监 理 通 知 单

工程名称:福建莆田德信电子屋顶分布式光伏发电项目

编号: ZHJL-TZD-007

事由: 关于现场施工质量问题事宜。

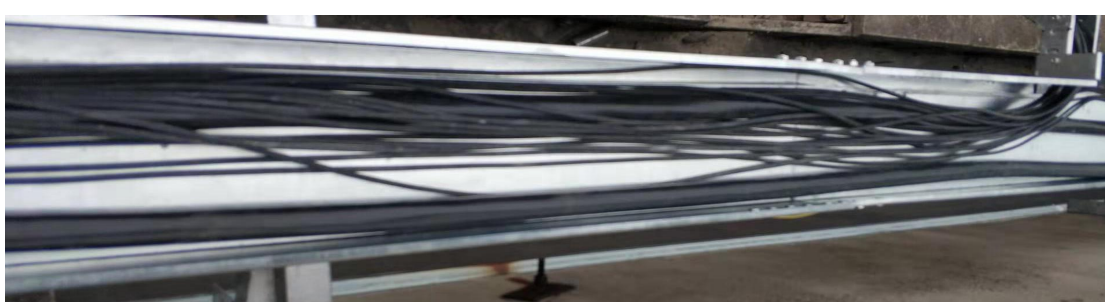
1、屋面接地环网施工, 接地扁钢焊接存在焊缝不饱满、夹渣、气孔、咬边个别搭接面长度不符合要求质量问题, 焊接后作业点药渣未清理干净。

附图一： 搭接面焊接长度未达到扁钢宽度两倍以上

附图二：焊缝不饱满

附图四：咬边

焊渣未清理

以上问题现要求贵单位限期三日内整改完成, 整改完成后报监理部复查, 特此通知。(问题详见下页附图)

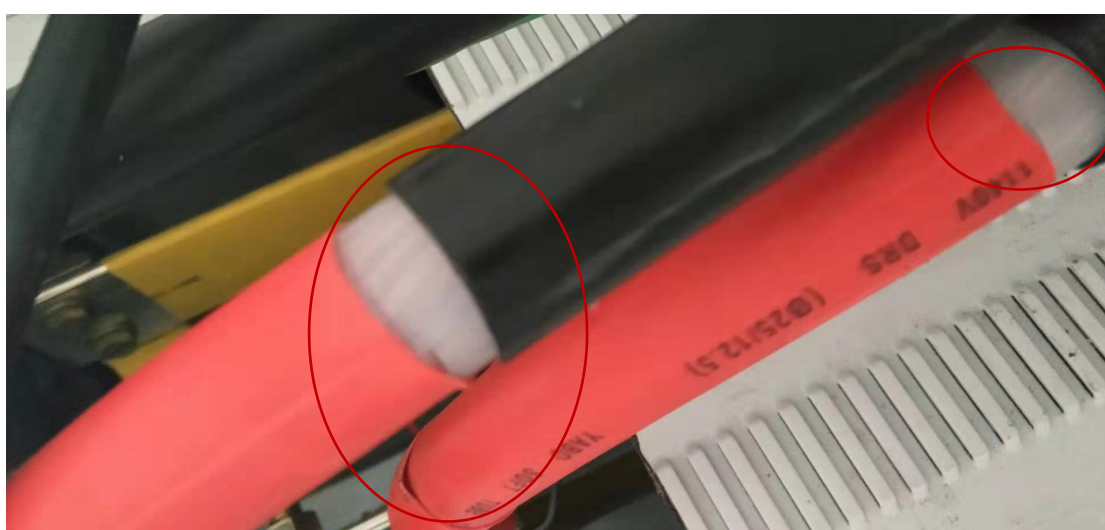
2、配电室并网柜端电缆终端头制作工艺较差, 存在绝缘热缩套管未缩紧、烧伤、电缆绝缘层划伤质量问题。

3、部分部位电缆敷杂乱不整齐, 交流、直流、通讯电缆交叉, 交流电缆未达到横平竖直要求, 未整改完成前不得私自封盖桥架盖板。

附图五：焊缝不饱满、刷漆不到位

附图六：电缆敷设杂乱

附图七：电缆敷设杂乱

附图八：电缆头热缩管烧伤、端口有缝隙
